## 三相自動力率調整装置／集合形漏電監視装置 端子カバー形状変更のお知らせ

扱	A	日付	2012 年 10 月	件 名	三相自動力率調整装置 ／集合形漏電監視装置 端子台カバー形状変更のお知らせ
整理番号	山-1053A	三菱電機(株)福山製作所

## 変更内容詳細

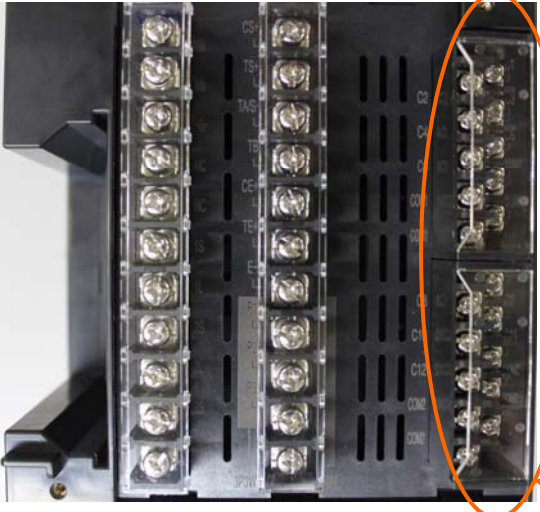
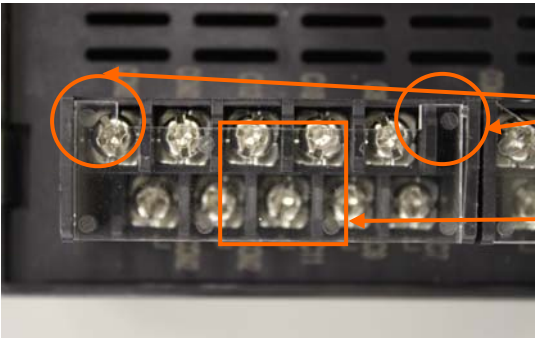
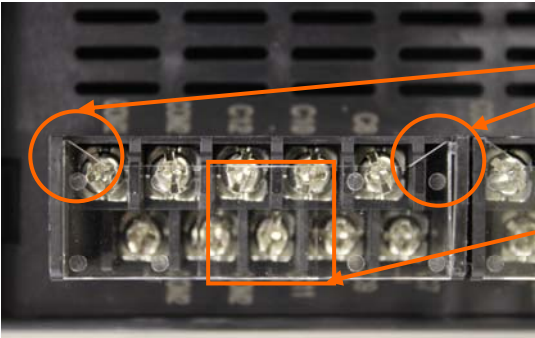
- (1)ねじ締めを行う際の、端子カバーとドライバーとの干渉改善(2/2 ページ A 部)。
- (2)端子カバーを外して結線を行うことも想定し、カバーの着脱性向上(2/2 ページ B 部)。

三相自動力率調整装置	集合形漏電監視装置
背面部		
変更前(拡大)	 <p>該当端子カバー</p> <p>A部:カバー取付部が長方形</p> <p>B部:カバーの厚み 1.6mm</p>	
変更後(拡大)	 <p>A部:カバー取付部が三角形</p> <p>B部:カバーの厚み 1.1mm</p>
